日本原燃株式会社再処理事業所における再処理事業、廃棄物管理事業及び MOX 燃料加工事業の変更許可申請書に関する審査の結果の案の取りまとめ
－標準応答スペクトルを考慮した基準地震動の追加等－

令和 5 年 9 月 20 日
原子力規制庁

日本原燃株式会社再処理事業所に
おける再処理の事業の変更許可
申請書に関する審査書
(核原料物質、核燃料物質及び原子炉の規制に関する法律
第44条の2第1項第2号及び第4号関連)

図 基準地震動Ss-Aと標準応答スペクトルの比較

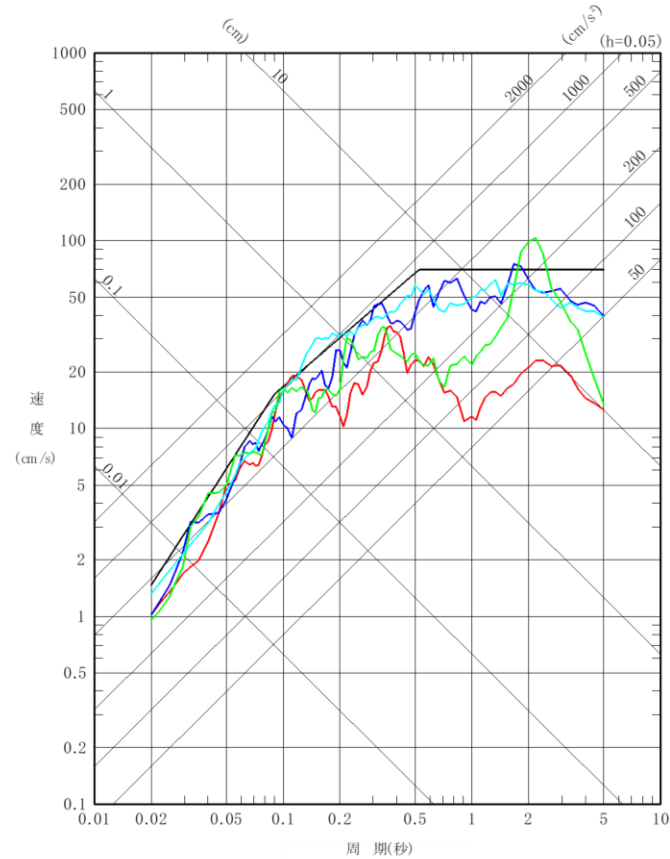
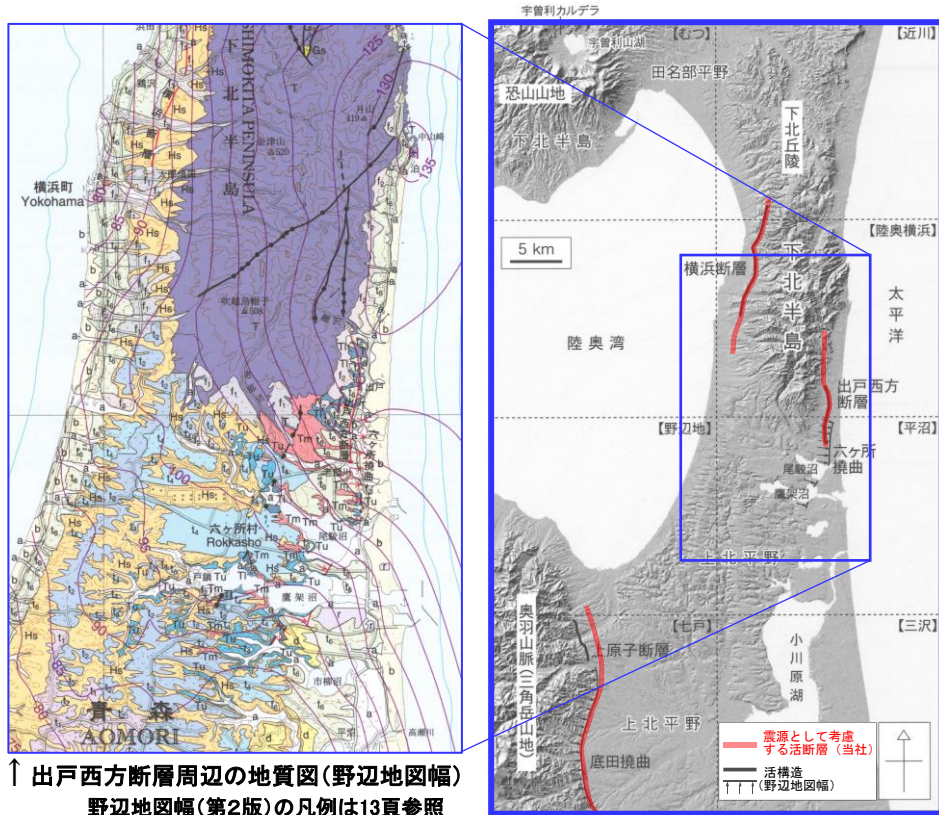
標準応答スペクトルに基づく地震動評価結果が一部周期帯でSs-Aを上回るため、基準地震動Ss-C5として策定していることを確認。91

第1図 20万分の1「野辺地」地域の地形陰影図
地形名称、活構造及び5万分の1区画名を示す。陰影起伏図は国土地理院の地理院地図による。

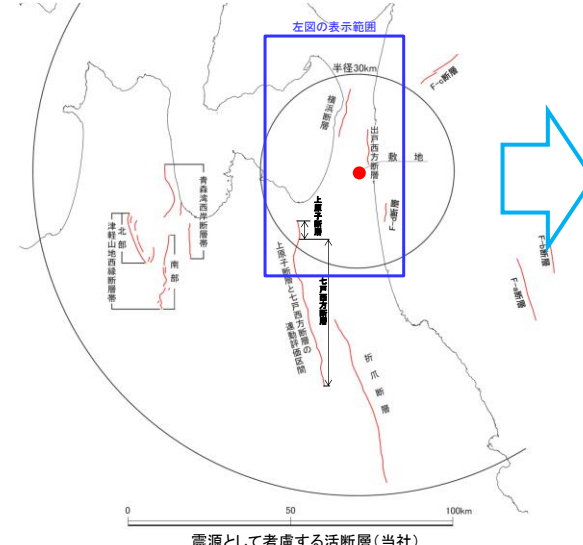
「震源として考慮する活断層」の評価対象としている各断層は、その分布位置及び長さは既許可申請書の評価に包含されている。

六ヶ所撓曲は、既許可申請書の評価において既に野辺地図幅(第2版)で引用している知見が既に公表されており、本知見に対して敷地周辺の申請者による調査に基づく評価を行った結果、該当する撓曲構造は認められないとしている。

<審査結果の概要>20万分の1地質図幅「野辺地」(第2版)の内容は、既許可申請書の審査において確認した「震源として考慮する活断層」の評価を変更する必要がないことを確認。

【日本海溝・千島海溝沿いの巨大地震の対策について※1】

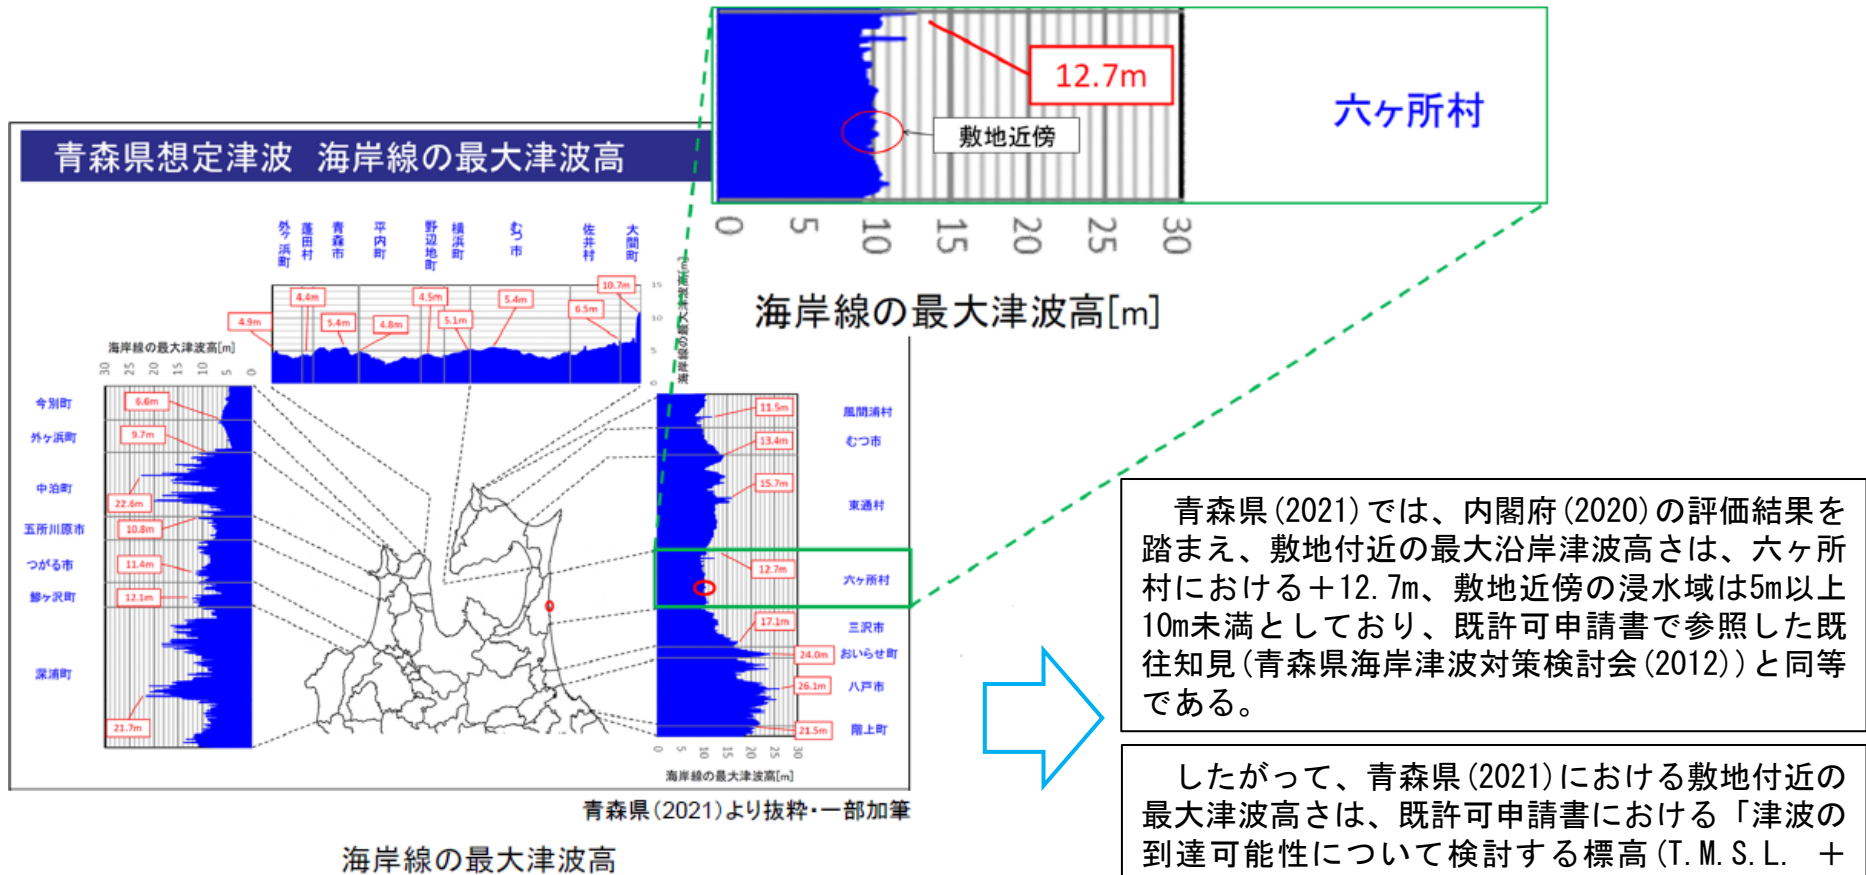
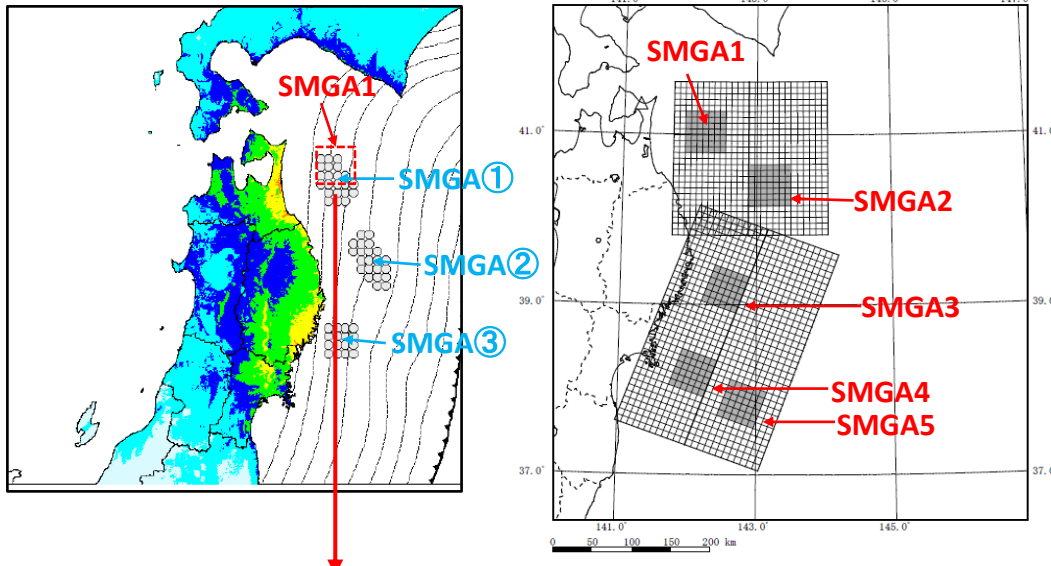
<新知見の概要>内閣府(2020)及び内閣府(2022)並びに青森県(2021)では、千島海溝から日本海溝の北部の領域において、過去6千年間の津波堆積物から想定されるMw9クラスの津波断層モデルを想定し、津波高さ、浸水地域の推計を行っている。

青森県(2021)では、内閣府(2020)の評価結果を踏まえ、敷地付近の最大沿岸津波高さは、六ヶ所村における+12.7m、敷地近傍の浸水域は5m以上10m未満としており、既許可申請書で参照した既往知見(青森県海岸津波対策検討会(2012))と同等である。

<審査結果の概要>内閣府(2020)及び内閣府(2022)並びに青森県(2021)による既許可申請書において設定したすべり量が既往知見を大きく上回る波源モデルによる津波評価への影響については、既許可申請書の審査において確認した評価結果に影響がないことを確認。
